SUPPLERENDE HØRING

Forslag om ændring af tillæg nr. 4 til lokalplan nr. 432 'Carlsberg II' med tilhørende forslag til kommuneplantillæg

Forslag til tillæg nr. 4 til lokalplan nr. 432 Carlsberg II med
kommuneplantillæg - supplerende høring

Udsnit af tegning 12A før

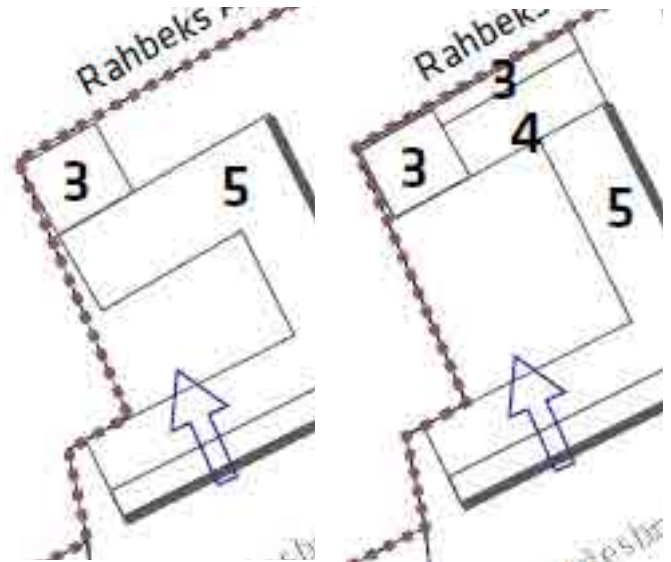
I bestemmelsen henvises til byggefeltet og etageantal på tegning 12A. Denne er revideret således, at byggefelt og etageantal ændres mod Rahbeks Allé.

Udsnit af tegning 12A efter.
Byggefelt udvides og etageantal ændres mod Rahbeks Allé

Tegning 1 Lokalplanområdets afgrænsning (revideret)

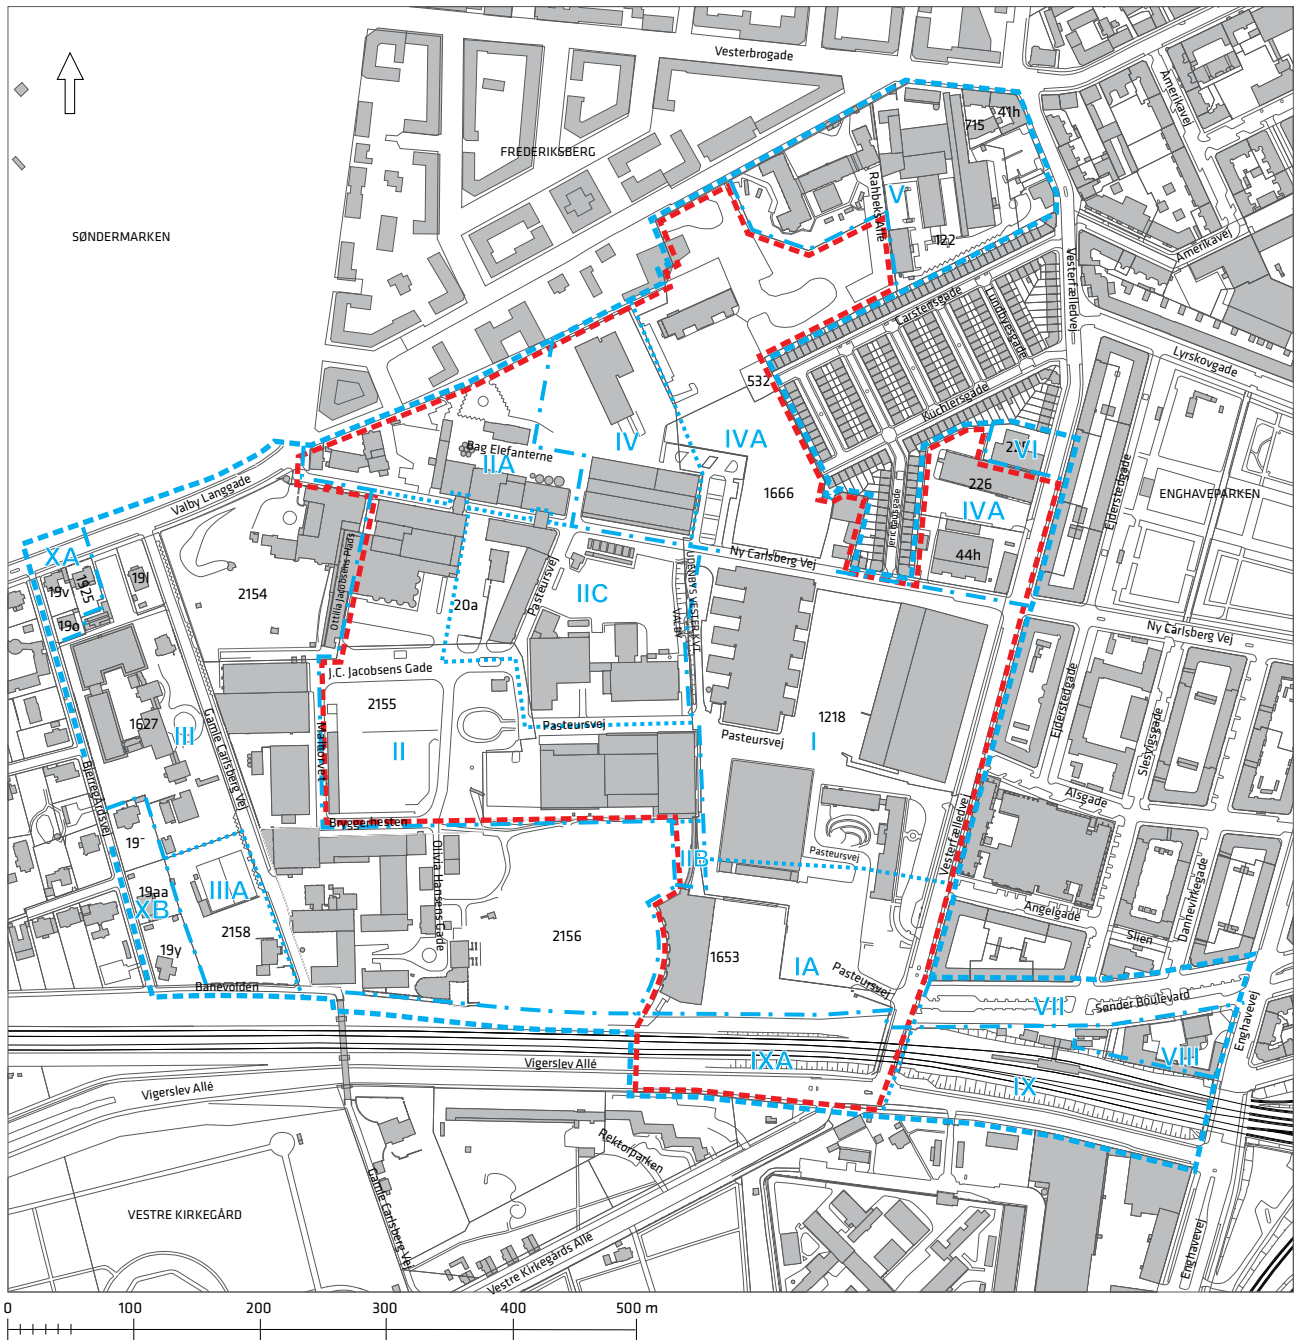
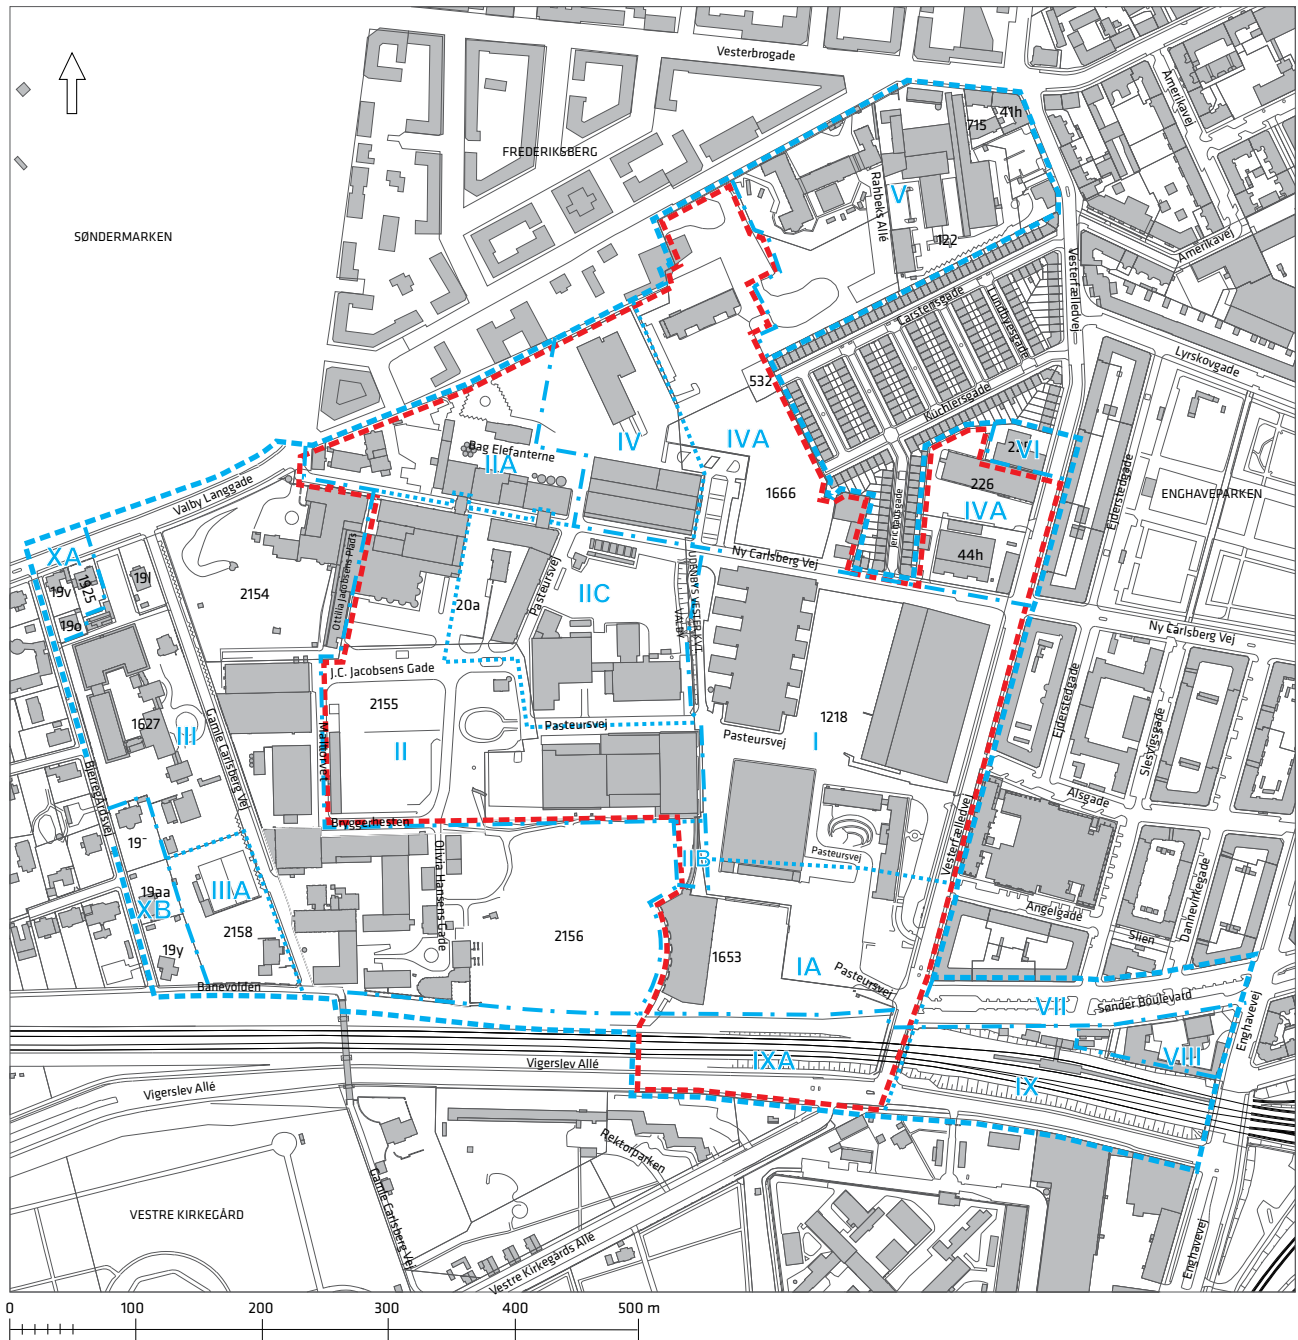
Afgrænsningen af området ændres i det nord-vestlige område mod Kgs. Bryghus som vist på s. 4-5.
